改善箇所説明図

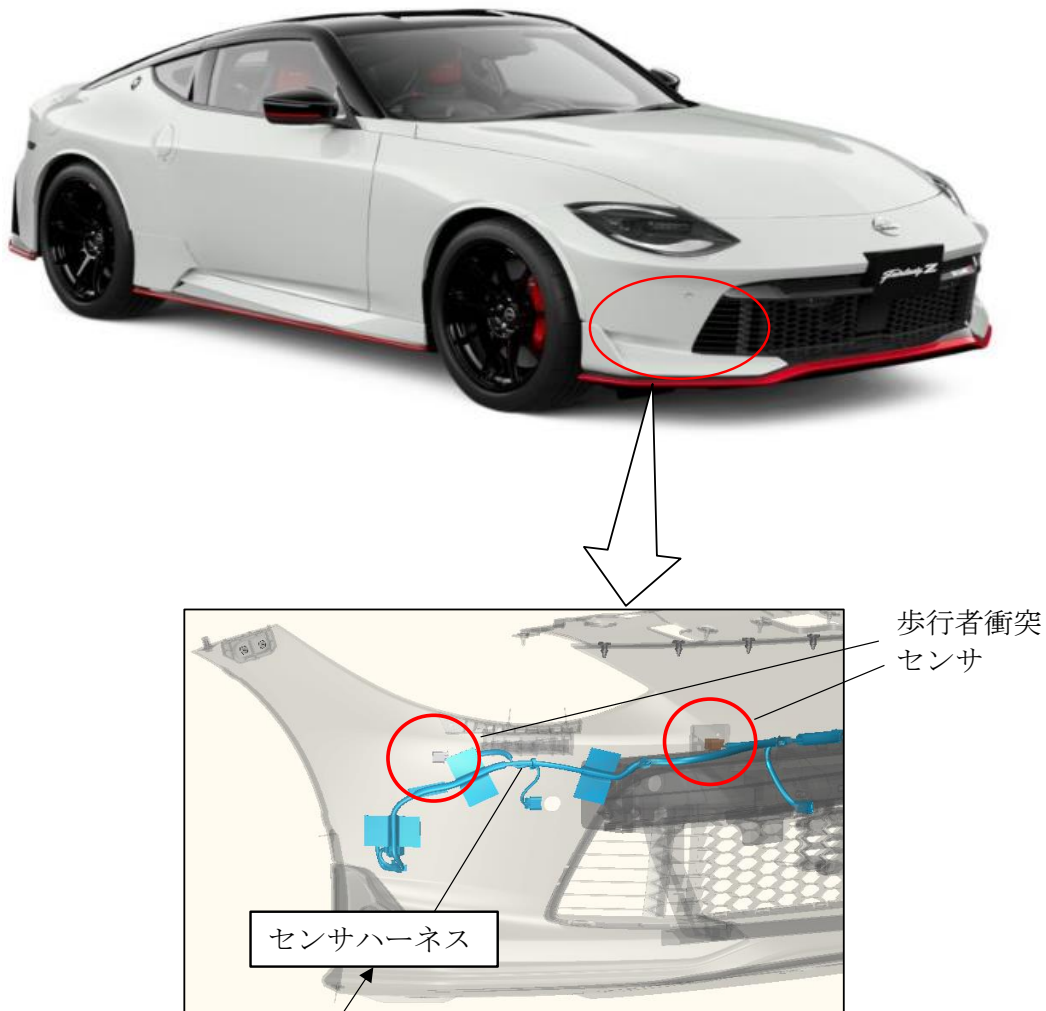
基準不適合発生箇所

ポップアップフードの電気配線において、バンパーハーネスのコンネクタ端子配列が不適切なため、歩行者衝突検知センサの入力値が正しく演算されない。そのため、歩行者との衝突時にポップアップフードが正常に作動しない場合があり、最悪の場合、歩行者との衝突時に歩行者頭部保護の基準を満足しないおそれがある。

改善の内容

正しい端子配列のバンパーハーネスに交換する。

識別：金色のシールをモデルナンバープレートの右横に貼り付ける。
